DOSTAWA ŁÓŻEK ORTOPEDYCZNYCH Z ELEKTRYCZNĄ REGULACJĄ WYSOKOŚCI

Znak sprawy: **DEZ.26.015.2020**

WYJAŚNIENIA TREŚCI SIWZ

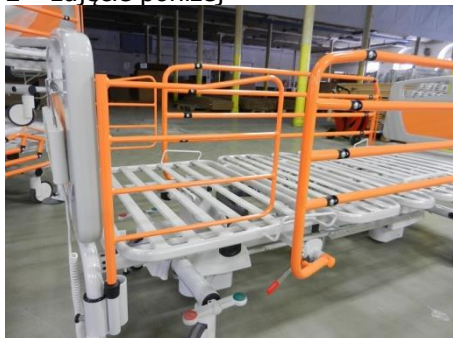
Czy Zamawiający dopuści barierki boczne z protektorem które chronią na całej długości? – dotyczy pkt 2 – zdjęcie poniżej

Odpowiedź: Zamawiający dopuszcza barierki boczne z protektorem, stalowe, lakierowane proszkowo. Zgodnie z nowym brzmieniem załącznika nr 2 do SIWZ.
